Kettingspanner

Passend voor
Opel 2.0 I Turbo en 2.2 I benzinemotoren

**1****OUD****2****NIEUW**

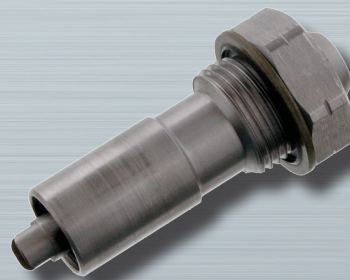
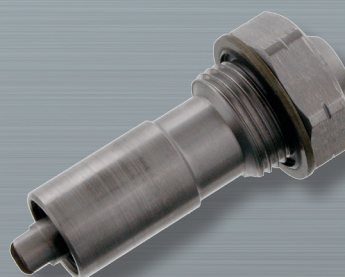
Ook al zijn alle componenten correct gemonteerd, rammelende geluiden komen vaak voor, ze worden veroorzaakt door de verlenging van de distributieketting. Als gevolg van de gewijzigde distributie kan de ketting er de oorzaak van zijn dat de motor niet geheel soepel draait of overspringt, in het ergste geval kan de motor zelfs beschadigd worden. Het betreft de motoren Z22YH en Z22SE.

Een blokkering van de hydraulische kettingspanner. De oorspronkelijke uitvoering (vergel. nr 0636 549) van de kettingspanner had een groene o-ring en een met rubber geïmpregneerde onderlegging (zie afbeelding 1). Deze uitvoering werd door de voertuigfabrikant in de bovenvermelde motoren gemonteerd. Sinds bouwjaar 2009 werd een aangepaste kettingspanner in de productie ingezet.

SWAG adviseert uitsluitend de nieuwe kettingspanner SWAG 40 93 3043 (vergel. nr. 4807 839) te monteren. Deze is onder de kop voorzien van een met rubber geïmpregneerde metaaldichtring (zie afbeelding 2). Dit garandeert een feilloze geleiding van de distributieketting.
